COMUNE DI MURAZZANO

**OGGETTO: RICHIESTA N. 10686 PARCO EOLICO MONTECERCHIO –
PROPONENTE WINDTEK - PRESENTAZIONE OSSERVAZIONI**

**OSSERVAZIONI A VALERE ANCHE QUALE PARERE
CON ESPRESSO RIFERIMENTO ANCHE ALLE “INTEGRAZIONI DOCUMENTALI
RELAZIONE DI RISPOSTA ALLE OSSERVAZIONI ALLA DOCUMENTAZIONE
PROGETTUALE DOC. MASE – 2024 -0022139 – 22102 EO DE GN R 09 0010 B, 2024 -
0022139 – 22102 EO DE GN R 09 0011 ” NONCHÉ IN RELAZIONE ALLA PRESA IN
CARICO E RISPOSTA ALLE INTEGRAZIONI RICHIESTE DALLE REGIONI (IN PRIMIS
LA REGIONE PIEMONTE RELAZIONE DI RISPOSTA ALLE OSSERVAZIONI ALLA
DOCUMENTAZIONE PROGETTUALE 22102 EO DE GN R 09 0018 B - D.G.R. N. 1C-
81CC/2024/XI DEL 12/02/2024, RISULTANTE DELLA SEDUTA N. 430 AVENTE COME
OGGETTO IL “PARERE EX ART. 23 DEL D.LGS. 152/200C E S.M.I. NELL’AMBITO DELLA
VALUTAZIONE DI IMPATTO AMBIENTALE DI COMPETENZA STATALE RELATIVA AL
PROGETTO DI REALIZZAZIONE DI UN IMPIANTO EOLICO DI POTENZA PARI A 43,4 MW
PRESENTATO DA WINDTEK SRL NEI COMUNI DI CAIRO MONTENOTTE, CENGIO (SV)
E SALICETO (CN). PARTE PIEMONTESE. [ID: 10C8C]”).**

Idoneità dei siti - studio anemometrico e dimensionamento turbine

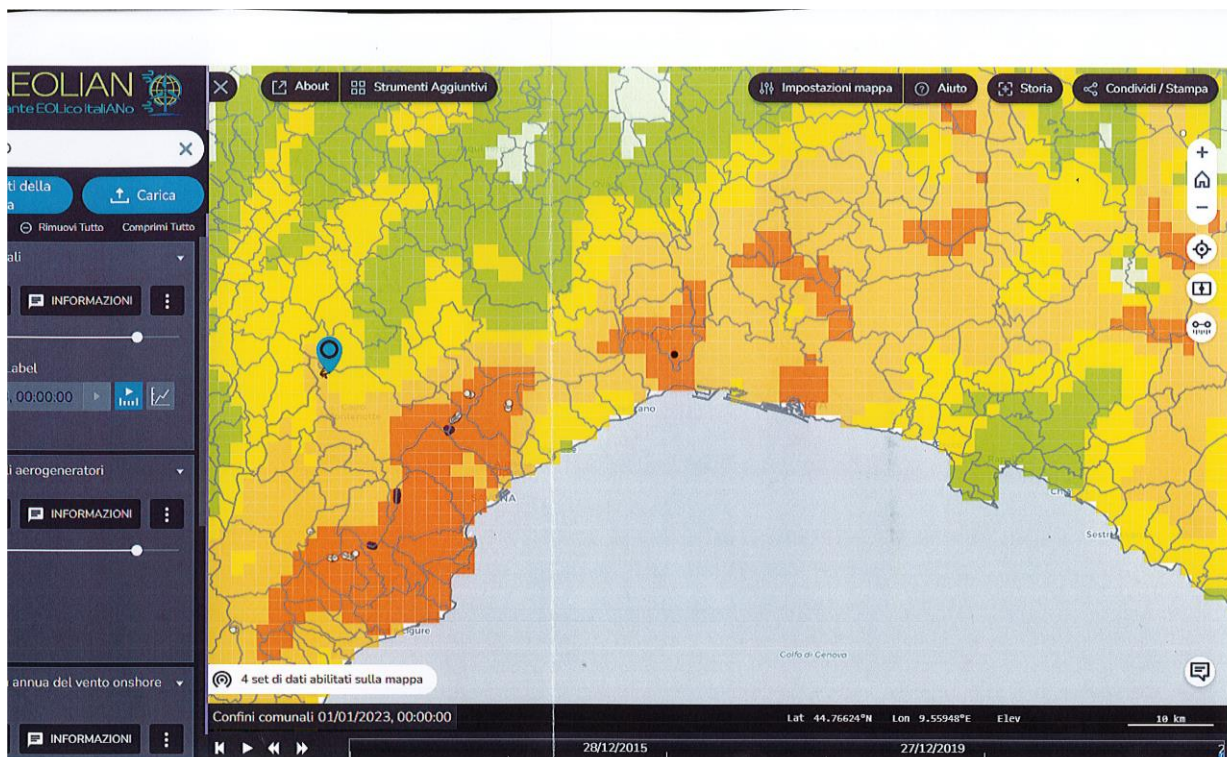
Nonostante la direzione Difesa del Territorio abbia scritto *“Si ritiene tuttavia che gli elaborati prodotti dal proponente in ragione della rilevante incidenza ambientale delle opere in progetto debbano essere oggetto di un adeguato approfondimento che dia evidenza puntuale criterio per criterio e con il dettaglio relativo al territorio piemontese dell'assenza di condizioni di inidoneità dei siti,*

Non risulta esservi stata una idonea ed effettiva presa in carico della articolata e chiara richiesta.

In primo luogo è innegabile che il **criterio** principe per individuare l'idoneità di un sito sia la presenza di energia eolica. A questo proposito ricordiamo che da 'ATLANTE EOLICO ITALIANO la collocazione del parco eolico risulta in una zona con ventosità segnata in arancione pallido (come noto quelle a maggior v Si riportata di seguito scannerizzazione di figura estratta da Tecnogaia con collocazione degli AG (cfr. Tecnogaia pg.44 dell'elab.239 del Proponente) .

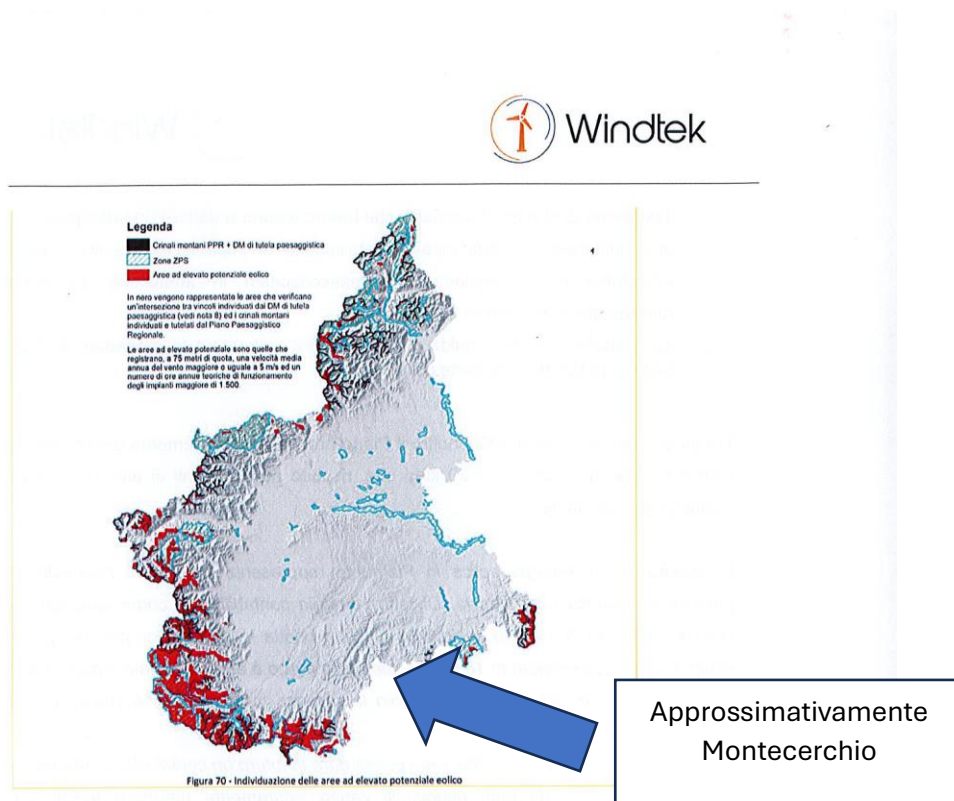
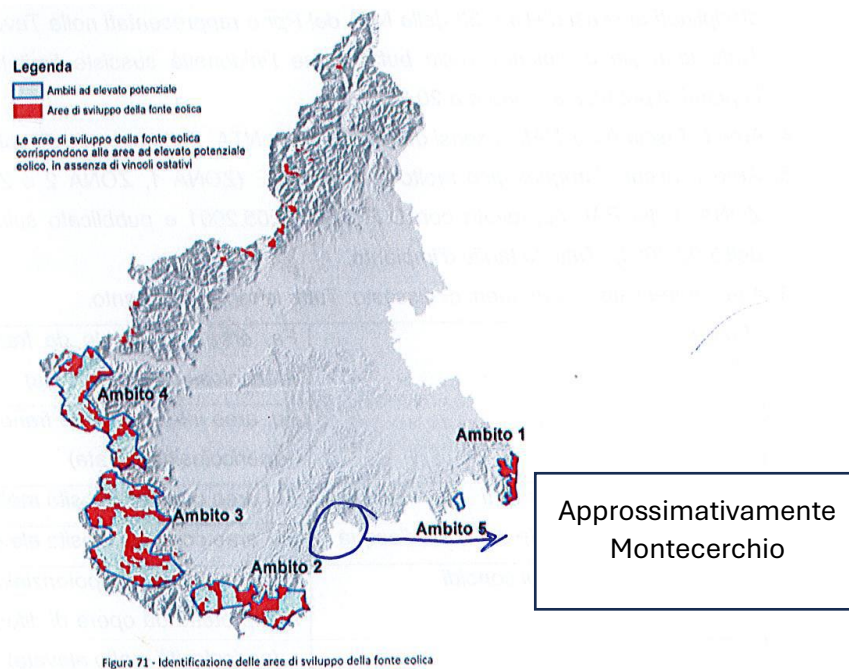
Di fronte a questa evidente mancanza di approfondimento e mancata presa in carico della problematica può essere utile ricordare come lo stesso proponente, con riferimento specifico al PEAR Piemonte, abbia scritto : che *all'interno del PEAR la Regione (Piemonte ndr.) identifica una serie di aree le cui caratteristiche orografiche e anemologiche le rendono ad elevato potenziale ad ospitare centrali eoliche* (tali aree sono contrassegnate dal colore rosso). Seguono poi due figure tratte dal PEAR Piemonte in cui poter apprezzare la distinzione tra le aree ad elevato potenziale eolico e le altre (figure 70 e 71 dell'elaborato 239 sintesi non tecnica) che si riportano per comodità di consultazione

Ebbene la zona ove il proponente vorrebbe collocare l'impianto non risulta ricompresa (e nemmeno prossima) alle zone ad alto potenziale eolico anzi a dire il vero risulta in una zona di assoluto grigio cromatico significativo dell'assenza di interesse eolico.

Dal combinato disposto della lettura dell'ATLANTE EOLICO presentato sopra e della rappresentazione contenuta nel PEAR Piemonte, si evidenziano dati obiettivi da cui emerge il difetto del criterio principe ovvero la ventosità del sito

- **In via preliminare di fatto con riferimento all'elaborato n.22102 EO DE CI D 04 0015 B tratto 2**

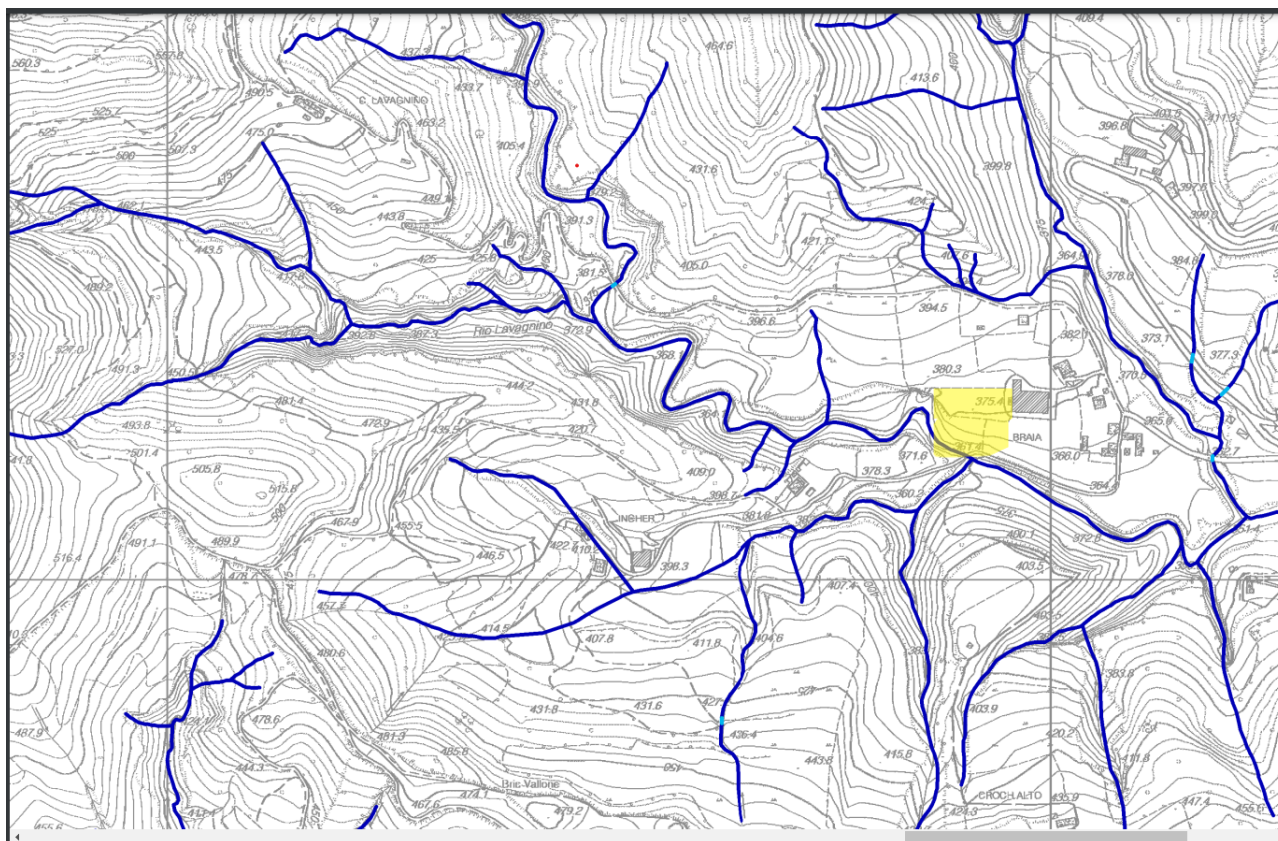
Il proponente con riferimento al tratto in questione a margine del dirupo e prospiciente la frana (rischio 3 Ispra) si limita a prevedere, in maniera generica, un allargamento testualmente *ALLARGAMENTO STRADA ESISTENTE ALLARGAMENTI STRADALI E SEZIONI* cfr. *elaborato 22102 EO DE CI D 04 0015 REV B aprile 2024*, ove nella raffigurazione che troviamo nella parte sinistra di detto elaborato viene rappresentato - con un linea rossa a latere del tracciato esistente - l'ipotetico allargamento per arrivare alle metrature indicate. Cfr. tratto 2)

Il proponente di conseguenza nel proprio generico elaborato prevede un allargamento della strada esistente nelmacro tratto 14 (cfr. elaborato 72) e nel tratto 2 (cfr. elaborato 22102 EO DE CI D 04 0015 REV B aprile 2024), prevedendo che tale allargamento vada ad interessare direttamente la parte prospiciente il dirupo, anzi dall'istruttoria conducibile in loco si sarebbe potuto appurare come il previsto allargamento andrebbe proprio sul dirupo. Ne deriverebbe quindi previsto un allargamento della strada laddove il sedime a margine della strada non risulta esistente.

Inoltre non è stata presa in esame alcuna idonea opera che consenta tale ipotizzato allargamento e meno che mai la sua messa in sicurezza, visto che ci troviamo in ambito incidente sul dirupo e prospiciente la frana segnalata nella mappatura Ispra con un indice di pericolosità P3; non solo ci troviamo anche su un dirupo con andamento franoso già iniziato come è possibile ricavare dalle fotografie allegate.

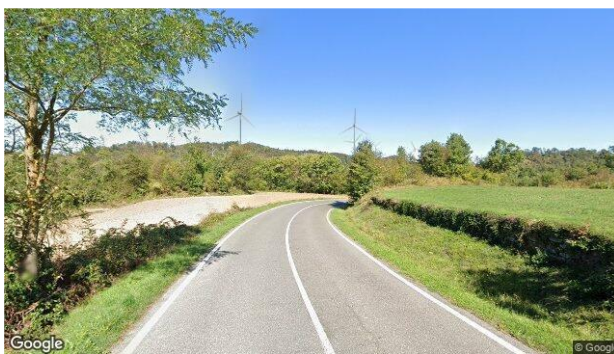
La mancanza di alternative sul lay out proposto può essere letta in combinato disposto con le conclusioni dello studio anemologico (cfr. *Inoltre si consiglia di approfondire la qualificazione anemometrica ad adeguate altezze dal suolo, tramite misure con tecnologie di Remote Sensing in altri punti dell'impianto, seppur di breve durata, oltre ad una integrazione dello studio (asseverazione bancabile) che comprenda, tra le altre cose, in particolare una analisi specifica delle variabili, la quale con le informazioni disponibili, definisce le incertezze dei processi e delle metodologie applicate, al fine di determinare il valore di produzione atteso dell'impianto con data probabilità (P 75% P 90%) solitamente richiesto per il finanziamento),*

da cui risulta come non siano state fatte indagini su parti dell'impianto diverse dalla piazzola ove si andrebbe a trovare l'AG 4

Figura 1: Immagine di come si dovrebbe presentare una reale misura acustica

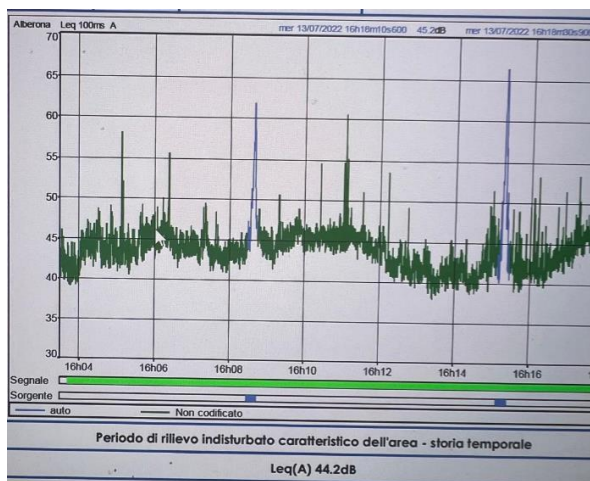
- 1- I valori indicati nelle schede di rilevazione inquinamento acustico tipo 4, risultano riportare per i recettori dal 22 al 35 un **rilevamento fatto in data successiva rispetto alla prima emissione della relazione** e specificatamente dalle rilevazioni riportate in tabella da pag. 24 a pag.38 del documento in oggetto.
- 2- **Non sono presenti grafici delle registrazioni che diano evidenza** della data, delle emissioni sonore legate al tempo, come invece è consuetudine fare (si veda il seguente esempio estratto da analoga relazione):

Figura 3: Curve di livello per Aerogeneratore 7. Differenza di altezza rispetto ai prati sottostanti equivalente ad 80 m.

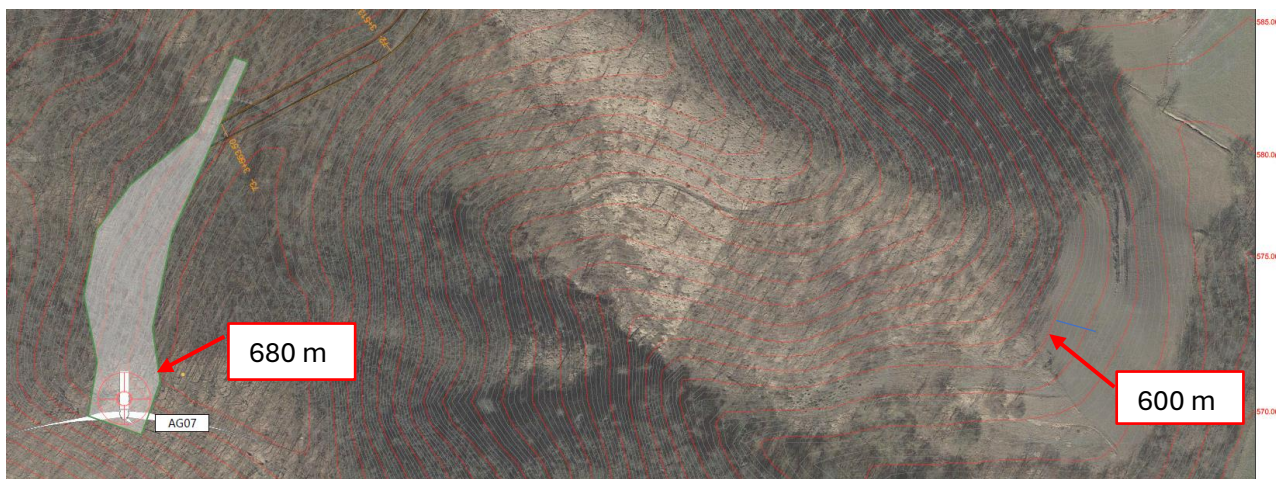
Dalle curve di livello riportate nel documento **22102_EO_DE_CI_D_08_0024_B_Planimetria_curvelivello_turb_6-7_sdp-signed** si evince facilmente mediante differenza tra le curve di livello e l’altezza della collina rispetto ai prati sottostanti, che l’aerogeneratore AG7 è di **80 m**.

Figura 4: Comparazione della misura rilevata tra le curve di livello, ovvero 80 m e la rappresentazione grafica proposta di Windtek. Le pale al rotore in realtà misurano 125 m e non 80 m come sembrerebbe nella rappresentazione grafica.

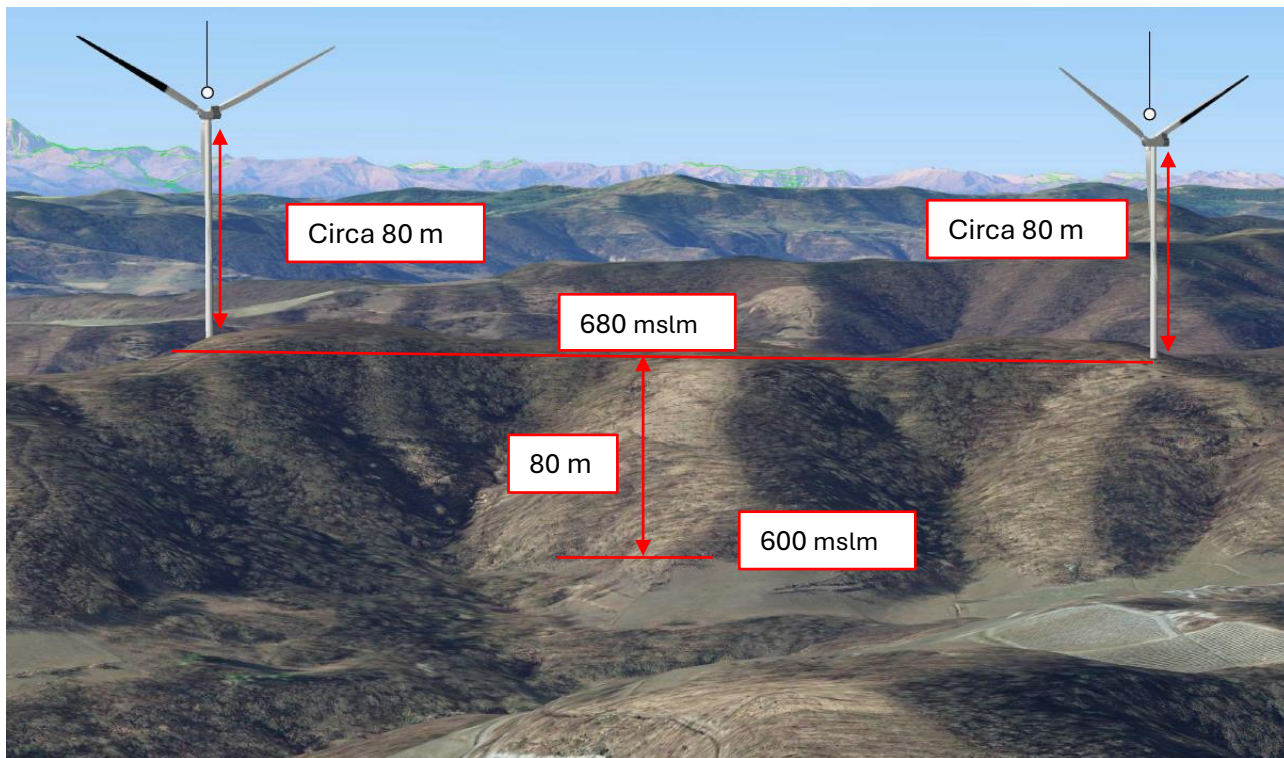
Riportando la misura rilevata nel documento **22102_EO_DE_GN_D_03_0012_A_Analisi_di_impatto_visivo-signed** si evince che l’altezza dell’aerogeneratore non risulti assolutamente proporzionale alla misura rilevata dalle curve di livello e quindi **l’elaborato prodotto da Windtek non risulta rappresentativo**.

Come si può notare, gli aerogeneratori sono stati rappresentati con una altezza che corrisponderebbe ad 80 m all'asse della girante, **quando invece l'altezza reale al rotore della pala è di 125 m**, come si evince dalla scheda tecnica della macchina Vestas V162.

Figura 6: Punto di scatto 3 degli aerogeneratori AG7 ed AG6

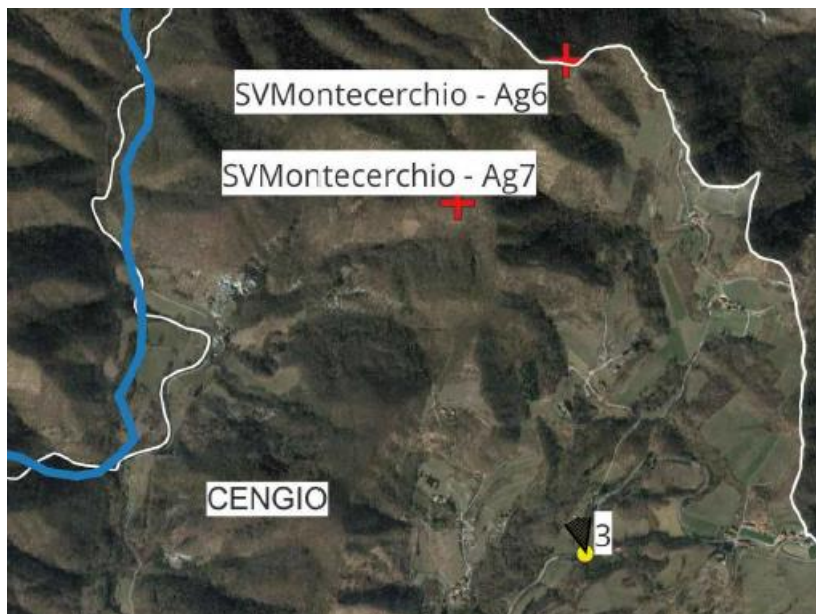
Quanto descritto sopra è ancora più evidente se si prende in considerazione il documento 22102_EO_DE_SIA_D_03_0090_B_Fotomontaggi_parco_Montecerchio_nei_diversi_cicli_stagionali-signed. Si prenda in esame la prospettiva rappresentata per gli aerogeneratori AG7 ed AG6 al punto di scatto 3.

Figura 7: Misura della distanza dell' AG7 dal punto 3 di scatto.

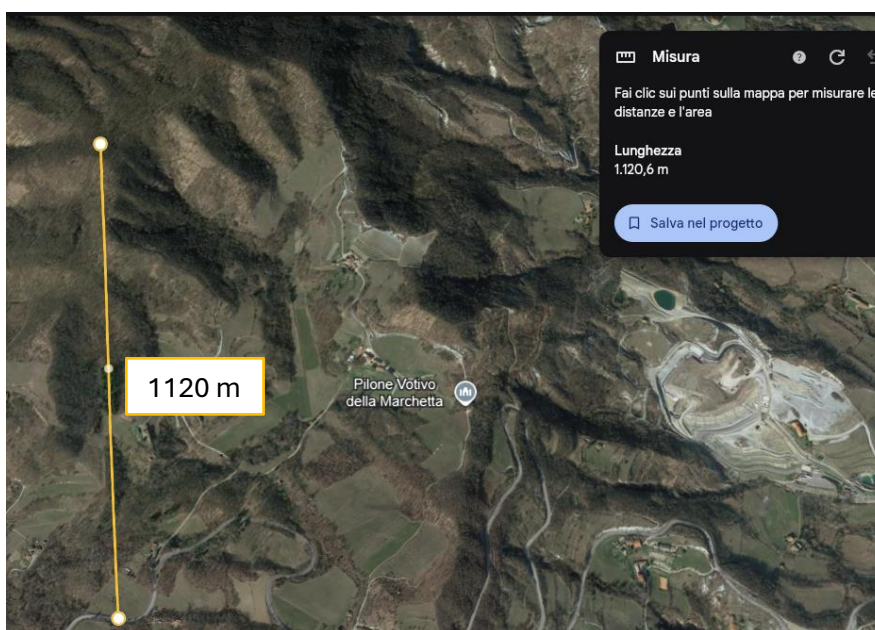
La distanza di questo oggetto dal punto di scatto è di 1120 m, mentre la differenza di altezza della collina mediante l'ausilio ancora una volta delle curve di livello può essere stimata in 100 m.

Figura 8: Indicazione dell'altezza della collina rilevata dalle curve di livello. Come si può notare 100 m non corrispondono assolutamente con la prospettiva che è stata proposta nel documento di Windtek.

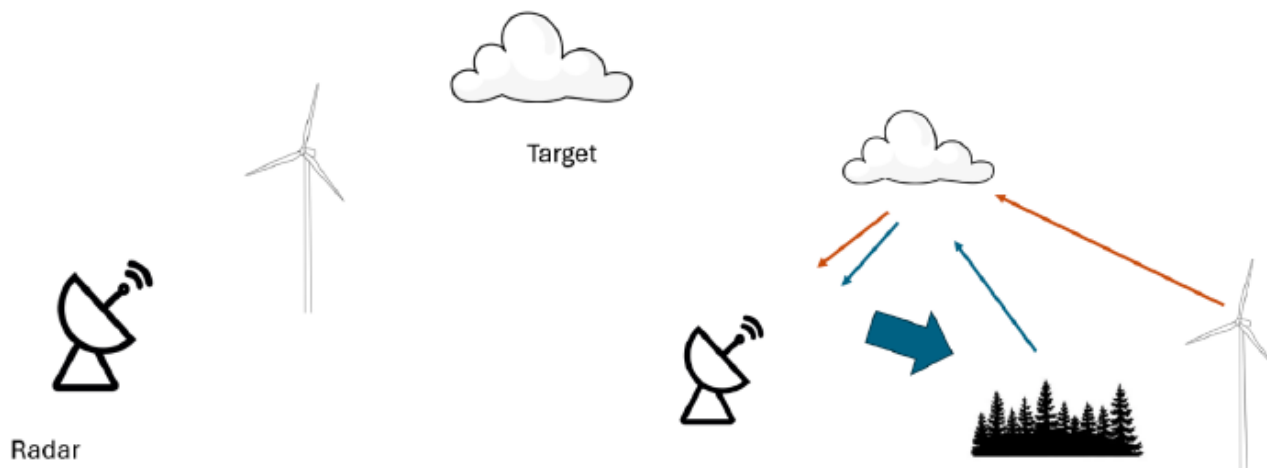
Si evidenzia inoltre che **il caso peggiore**, ovvero che il parco eolico si trovi in linea di vista tra Radar e target **non sia da escludere**, in quanto il Radar più vicino e collocato sul Monte Sette Pani (SV), dista dal parco eolico solamente **18 km**, ed è perfettamente allineato con la traiettoria di arrivo delle perturbazioni.

Figura 17: Frapposizione del Parco Eolico Monte Cerchio con i due Radar gestiti da Arpa Piemonte.

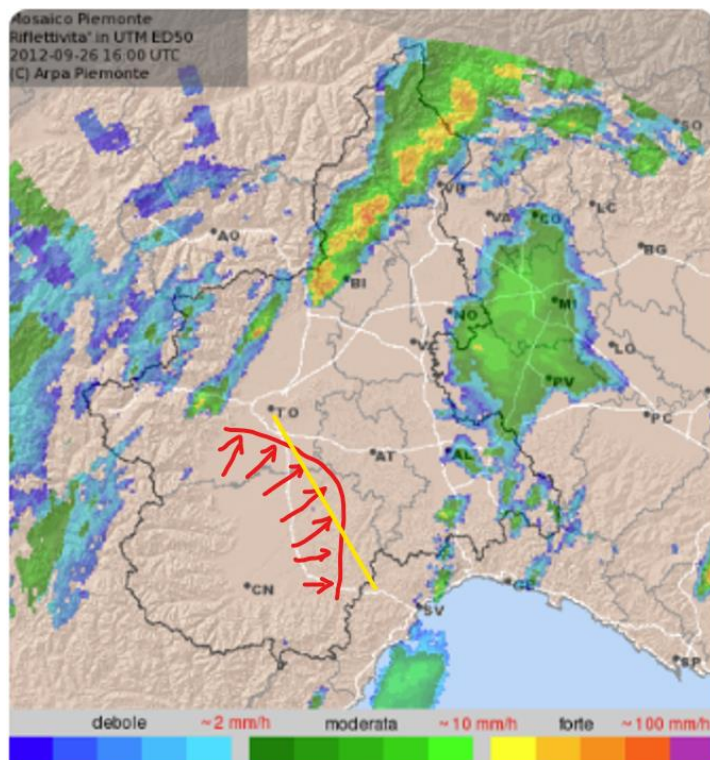
Il parco Eolico Monte Cerchio, come illustrato nella seguente immagine, si **frappa tra i due Radar gestiti da Arpa Piemonte**, in quello che è un noto corridoio delle perturbazioni provenienti dal nord-ovest della penisola. Questo per sottolineare che il disturbo generato ai Radar dall'installazione del parco eolico porterà a falsi eco e quindi a disturbare l'analisi dei dati per la correttezza delle previsioni meteorologiche.
